**Direction interdépartementale des Routes
Massif Central**

Objet : Recours Administratif

Avis délibéré de l'Autorité environnementale sur la déviation de Sansac-de-Marmiesse (RN 122) et son raccordement au contournement sud d'Aurillac (15) - Actualisation de l'avis Ae n°2012-21

n°Ae : 2017-14

Figure 1 : Plan synoptique (source : demande d'autorisation unique, janvier 2017)

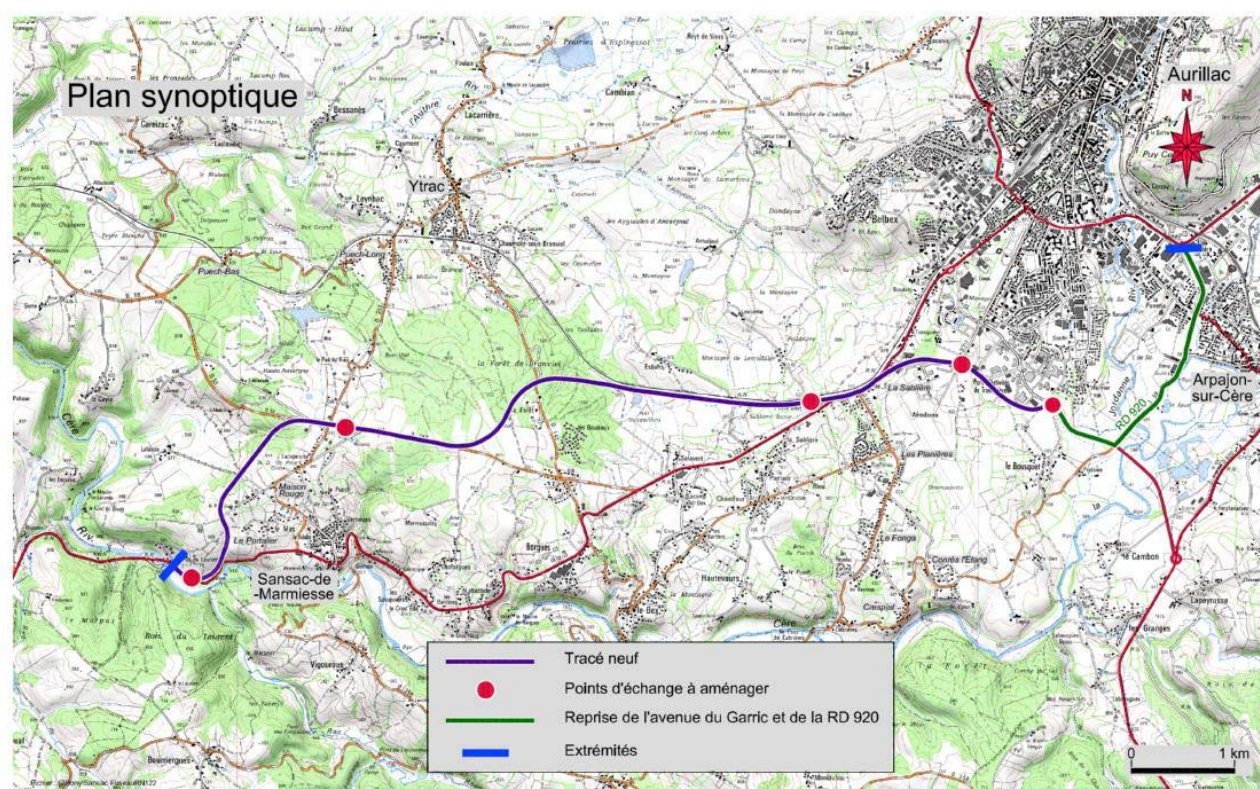
- la présentation même des aménagements projetés est difficilement accessible, la grande majorité des cartes présentant le projet étant très générales (voir figure 1), ne décrivant en particulier pas les différents rétablissements routiers ou les ouvrages prévus. Les seuls plans réellement détaillés du projet, qui présentent ces éléments, figurent de la page 102 à 108 du document d'incidences dans un paragraphe intitulé « *emplacement des aménagements hydrauliques* ».

L'Ae recommande au maître d'ouvrage, après qu'il ait actualisé l'étude d'impact, d'améliorer la lisibilité du dossier et la cohérence entre les différentes pièces, notamment en présentant dès le début des documents un plan détaillé du projet, et en veillant à la cohérence entre les informations contenues dans les pièces A et B.
